REF.: Relato de vista ao Processo Administrativo para exame de Renovação de Licença de Operação

Processo Administrativo: nº 00050/1982/020/2017 - Classe 6

Empreendimento: Coteminas S.A. - Aterro Industrial

Foto 10: Inspeção nos poços testemunhos.

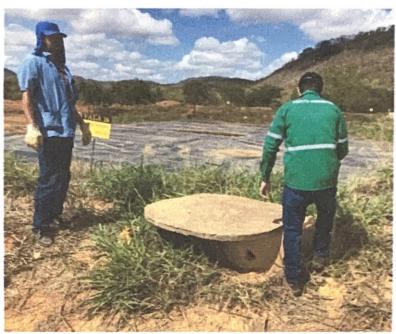
Conforme pode ser observado, das 39 valas com armazenamento de lodo, em que destas 38 se encontram finalizadas, 25 apresentaram indicativo de infiltração de água pluvial pelas manilhas que revestem os poços, o que foi identificado através da presença das manchas de lama nas paredes, bem como acúmulo deste material no fundo de algumas delas.

É importante destacar que na semana em que houve a visita técnica para subsidiar o presente relatório, houve registro de precipitação, além disso, avaliando os estudos apresentados, observa-se que o mesmo fato ocorreu quando houve a fiscalização da SUPRAM, o que pode ser constatado pela foto 20, página 31, anexo III do PU 0351367/2019 (SIAM), onde a mesma deixa visível a infiltração de água pelas paredes do poço testemunho.

Para adequação deste tipo de interferência em poços testemunhos, é sugerido que se faça a instalação de tudo de PVC de 150 mm da saída do dreno existente ao fundo da vala até o nível do solo, o que evitaria qualquer tipo de infiltração e consequentemente acúmulo de água nestes. Com a instalação desta tubulação, os poços atuais constituídos de manilha seriam aterrados.
